対策箇所説明図

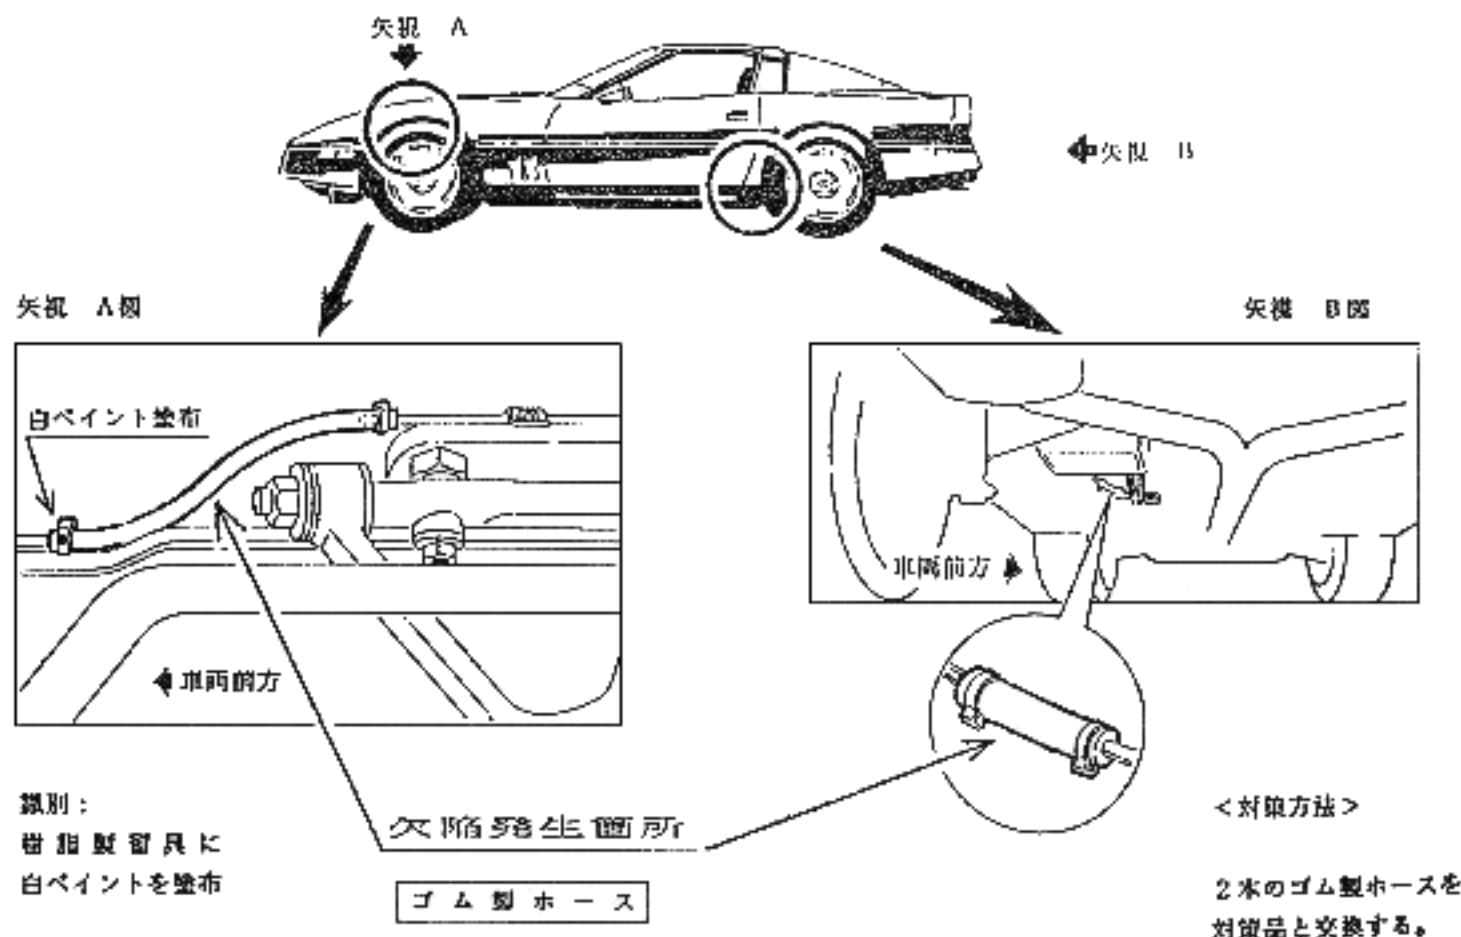
(燃料蒸発ガス抑止装置に使用されている
ゴム製ホースが材質不良のため、ひび割れが
発生し、燃料蒸発ガスが大気中に放出される。)

識別：
樹脂製留具に
白ペイントを塗布

注： 内は対策品を示す。
